**PREVOST****CAMPAGNE  
DE  
RAPPEL****CR14-02**

DATE : FÉVRIER 2014	SECTION : 23-Accessoires
SUJET : INSPECTION DU MOTEUR D'ESSUIE-GLACE INFÉRIEUR

FIGURE 2: MOTEUR D'ESSUIE-GLACE VISÉ PAR LE RAPPEL. LES LETTRES "SWF" SONT ESTAMPILLÉES SUR LE BOÎTIER D'ENGRENAGES

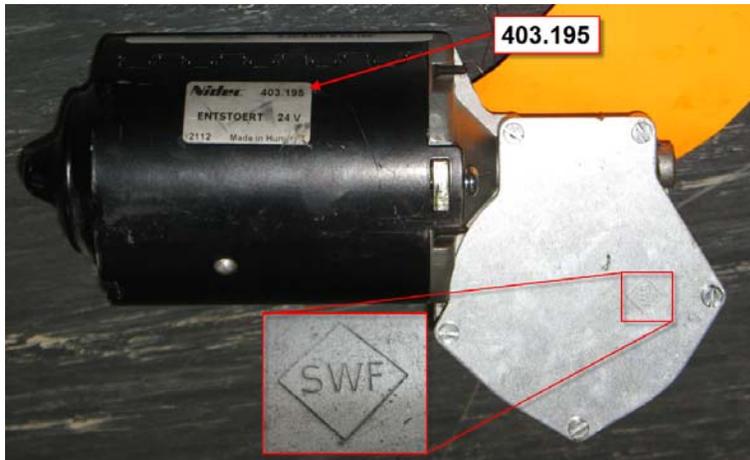
Le moteur d'essuie-glace installé n'est pas approprié pour l'application, de ce fait, le boîtier d'engrenages du moteur d'essuie-glace peut craquer et être sujet à une défaillance prématurée. Cette défaillance peut rendre les essuie-glaces inopérants. Si cela se produit, la visibilité peut s'en trouver réduite, ce qui augmente le risque d'accident.

- Un moteur d'essuie-glace ayant les lettres SWF estampillées sur le boîtier d'engrenages doit être remplacé. Ce moteur d'essuie-glace est aussi identifié par le numéro 403 195. Procéder au remplacement du moteur d'essuie-glace selon la Partie 2 de cette campagne si les lettres SWF sont estampillées sur le boîtier d'engrenages.

- Les moteurs d'essuie-glace appropriés sont identifiés Bosch #0 390 442 401 ou #0 986 337 401. Ces moteurs Bosch (Prevost #800328 et #800380) ne sont pas visés par le rappel et n'ont pas besoin d'être remplacés. Si l'un de ces moteurs Bosch est installé dans votre véhicule, aucune autre vérification n'est nécessaire. Ceci complète la présente campagne.
